2008年5月23日

淀川水系流域委員会 様

宇治・世界遺産を守る会  
藪田秀雄

天ヶ瀬ダム再開発と1500 $\text{m}^3/\text{s}$ 放流の必要性和緊急性  
宇治川塔の島地区1500 $\text{m}^3/\text{s}$ 改修と河川環境・景観への影響  
宇治川堤防（槇島地区など）の補強の必要性和緊急性および1500 $\text{m}^3/\text{s}$ 放流による影響と安全性（危険性）等について納得ゆく審議をお願いします

⑧亀石（宇治川右岸 51.6k 付近川岸より上流を望む）

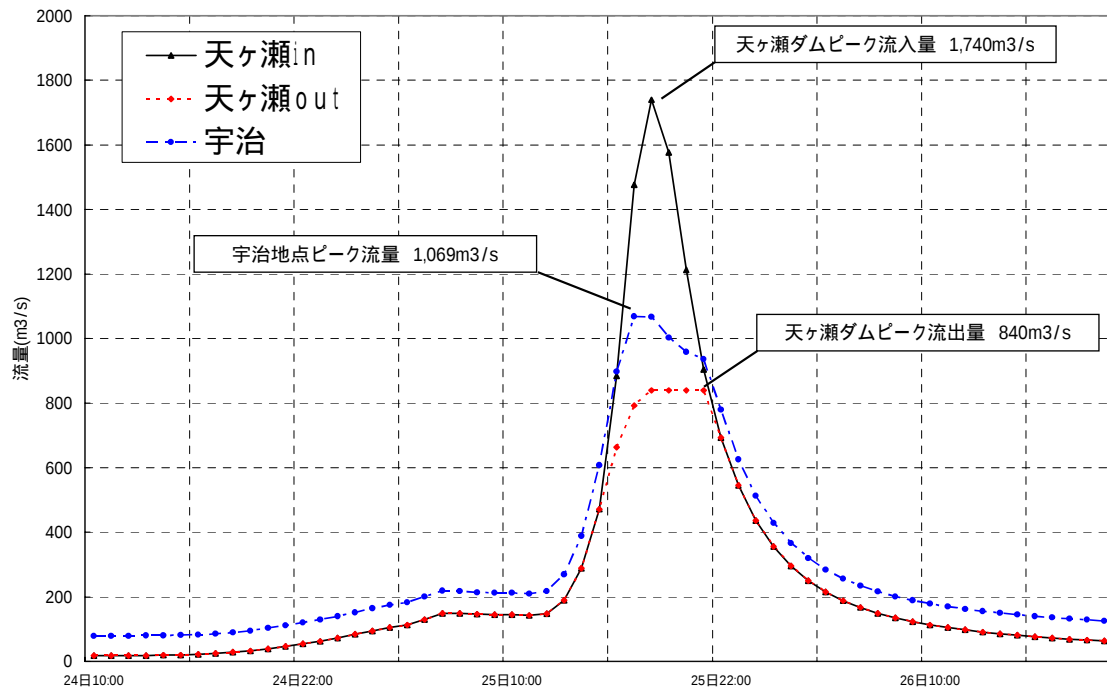
⑧1500m/s 改修（河床掘削）を行えば、水位低下（約1m）で1300年の歴史を持つ亀石は陸地化し、歴史的景観は破壊される。

### 流量配分図

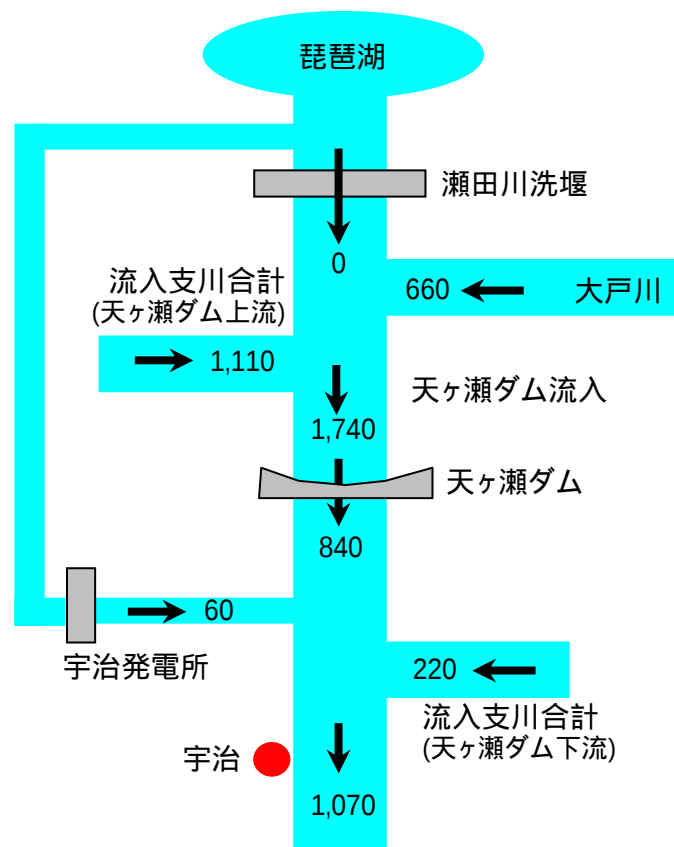
河川管理者は、宇治地点の流量＝天ヶ瀬ダム放流量 $1140\text{ m}^3/\text{s}$ ＋宇治発電所＋宇治残留域の流入量。戦後最大洪水（昭和28年台風13号）が発生した時は宇治地点の流量は $1500\text{ m}^3/\text{s}$ となる。したがって、宇治川（宇治地点）において流下能力を $1500\text{ m}^3/\text{s}$ の増強する改修が必要となると説明していますが、宇治地点・山科川合流点ではこの説明は仮に納得できても塔の島地区では納得できません。

宇治残流域からの流入量が単純に流域面積に比例するものとする、宇治橋＝塔の島地区の流量は、 $1140 + 60 + 240 \times 16.8 / 27 = 1349$ となります。

宇治橋上流  
50.8K

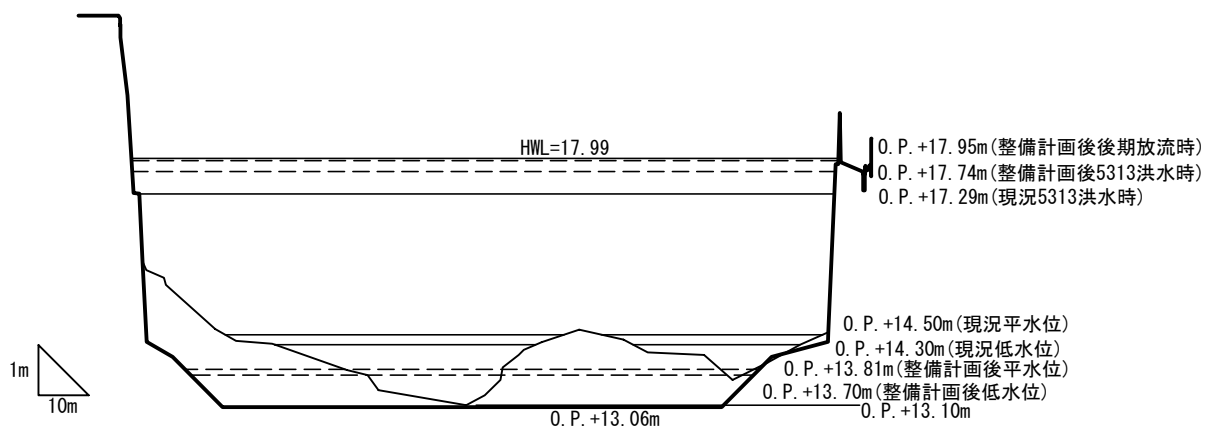
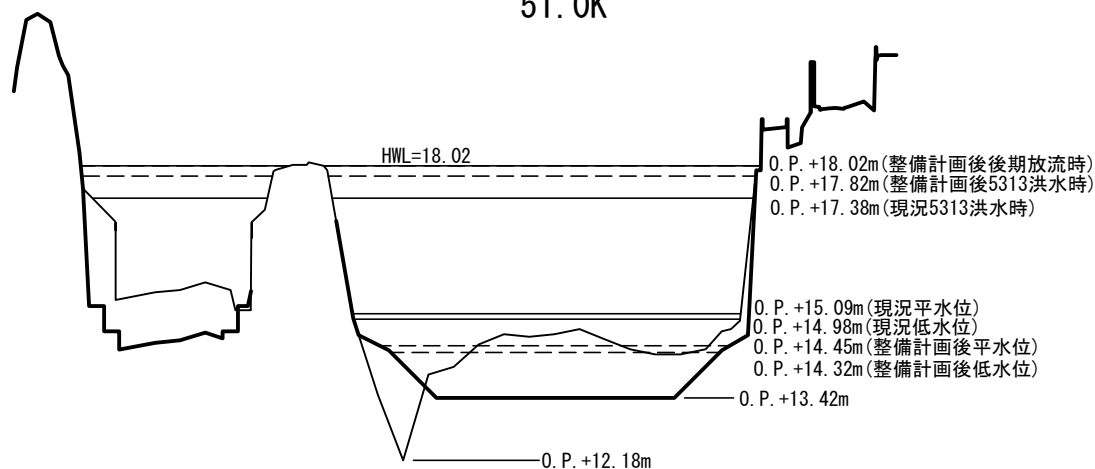
しかし原案の塔の島地区の河道掘削は流下能力を  $1000 \text{ m}^3/\text{s}$  前後から  $1500 \text{ m}^3/\text{s}$  に増強することを目的とし、亀石上流の槇尾山水位観測所～宇治橋下流の宇治市水管橋までの  $1900 \text{ m}$  の範囲の河床を掘削する計画で、この河道掘削により平常時の水位は  $50 \sim 90$  センチ低下すると予想されています。この河床掘削に伴って、既に進行している宇治川の環境と景観の破壊をさらに加速する危険性が大きい。

$1500 \text{ m}^3/\text{s}$  改修の河床掘削を行えば亀石地点で約  $1 \text{ m}$  の水位が低下します。このことによって  $1300$  年の歴史をもつ名勝「亀石」は陸地化し、歴史的景観が破壊されることになります。

図 4.3.2-4 宇治川 堤防詳細点検及び対策位置図

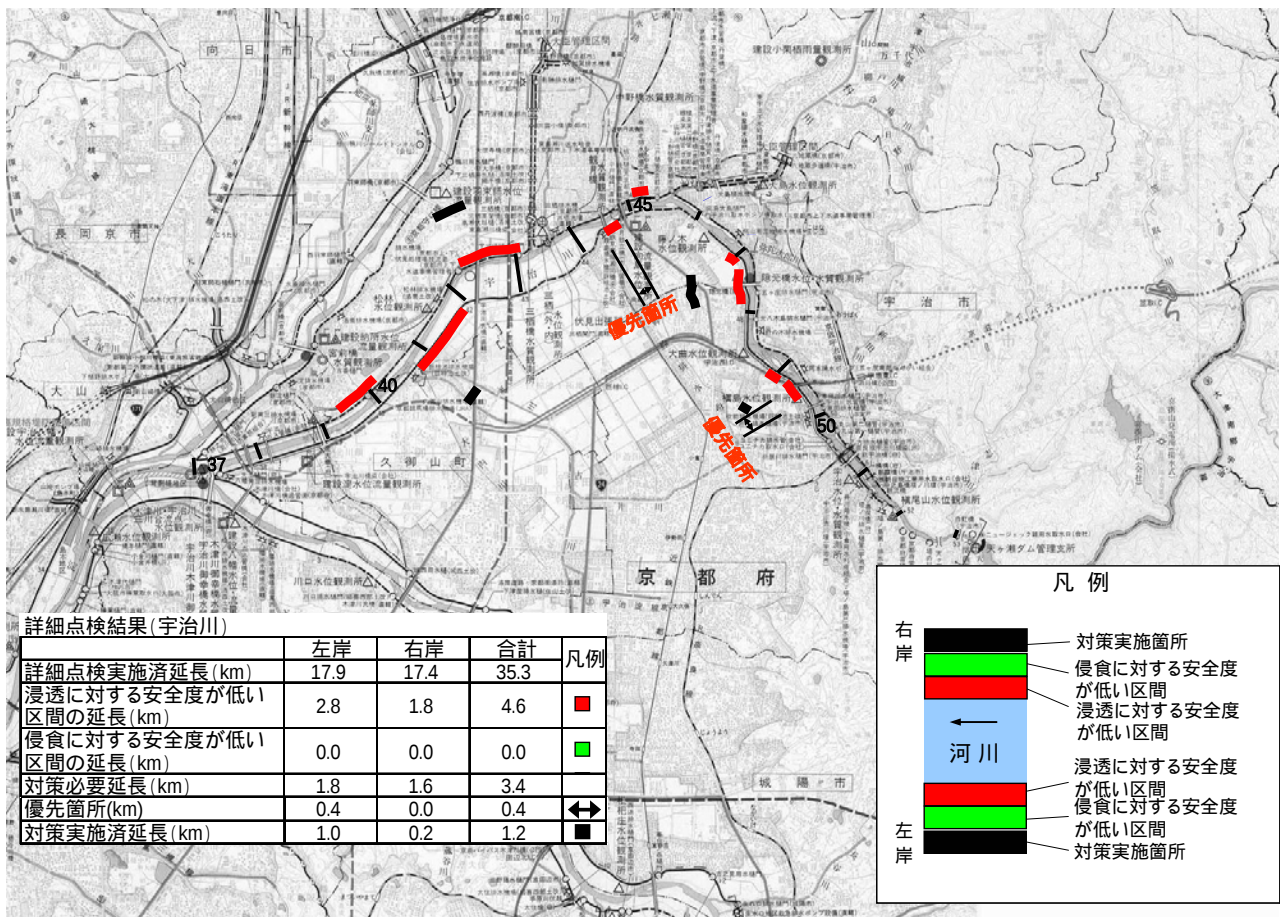
下流の槇島地区では水位はHWL以下ですが、槇島堤防はこれまでも指摘されているように宇治川を捻じ曲げて北流させるために築堤された堤防であり、この間宇治川洪水の短期日の例を除いて高水位でしかも16日間もの長期間洪水流にさらされたことはありません。今回計画されているような高水位×長期間の放流は全国の河川でも例がありません。原案に示されているような左岸2.8km、右岸1.8km合計4.6kmの浸透対策で安全であるとは思えません。1500m<sup>3</sup>/s放流が堤防に与える影響についていかなるシミュレーション実験が行われたのか明らかにする必要があります。すでに一般意見でも指摘されているように宇治川堤防（槇島地区など）への影響と安全性（危険性）について徹底した審議が必要です。

図－4 琵琶湖水位の時間変化の比較  
＜昭和36年6月洪水のシミュレーション＞

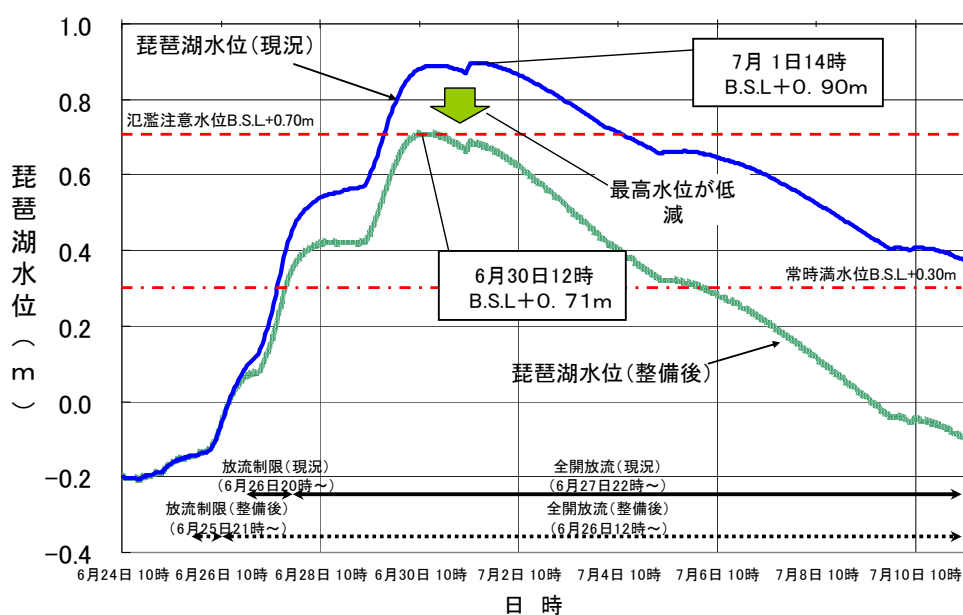
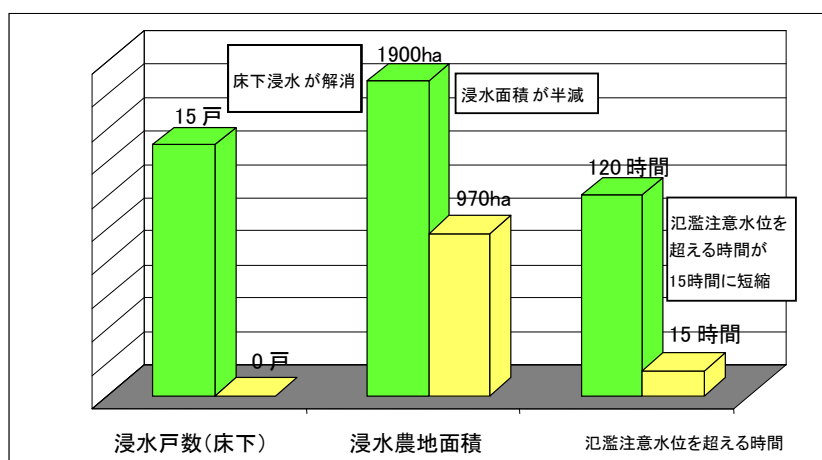
また琵琶湖後期放流・ $1500\text{ m}^3/\text{s}$ は、琵琶湖水位がB.S.L.+1.4mの時に説明されています。琵琶湖水位が、B.S.L.+1.4mに上昇するのはどのような降雨・洪水が想定されているのか明らかにする必要があります。

河川管理者は、琵琶湖が戦後最高水位を記録した昭和36年6月洪水が発生した場合、天ヶ瀬ダム再開発・瀬田川宇治川整備によって最高水位はB.S.L.+0.91mが+0.71mに低減されると説明しています。また過去の琵琶湖の水位は、昭和28年台風13号のB.S.L.+1.00m、昭和36年6月洪水で7月1日のB.S.L.+1.08m、平成7年5月洪水のB.S.L.+0.93mであって、いずれもB.S.L.+1.4mに達していません。
